機械ラッチ式電磁接触器及び電磁開閉器  
注意名板の表示変更に関するお知らせ

発行 日付	2022年 5月	件名	機械ラッチ式電磁接触器及び電磁開閉器 注意名板の表示変更に関するお知らせ	三菱電機株式会社 名古屋製作所 可児工場 〒509-0249 岐阜県可児市姫ヶ丘 3-5 TEL (0574)61-1952
----------	-------------	----	---	--

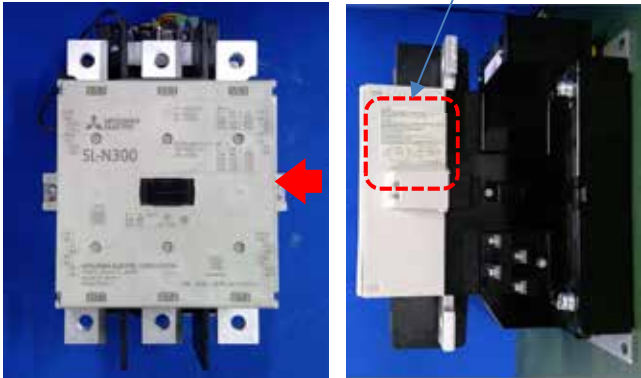
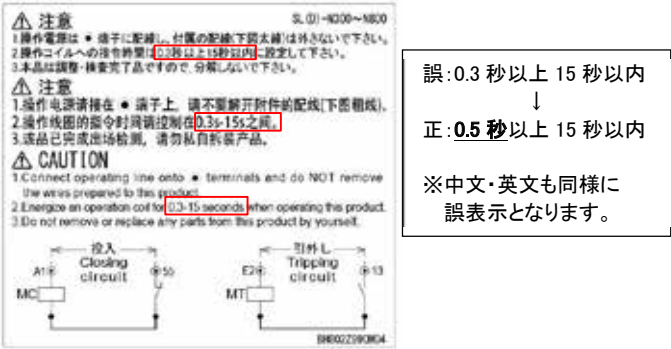
製品貼付の注意名板の記載事項におきまして、操作コイルへの指令時間を0.5秒以上15秒以内であるところ、0.3秒以上15秒以内と誤って表示しております。つきましては、以下の通り表示を修正いたします。

SL-N300、SL-N400、SLD-N300、SLD-N400 形 MSOL-N300、MSOL-N400、MSOLD-N300、MSOLD-N400 形	
製品表示位置	名板記載内容
<p>誤表示箇所：製品右側面の注意名板</p>  <p>※写真は SL-N300 形機械ラッチ式電磁接触器の例</p>	 <p>誤: 0.3秒以上15秒以内 ↓ 正: 0.5秒以上15秒以内</p> <p>※中文・英文も同様に誤表示となります。</p>
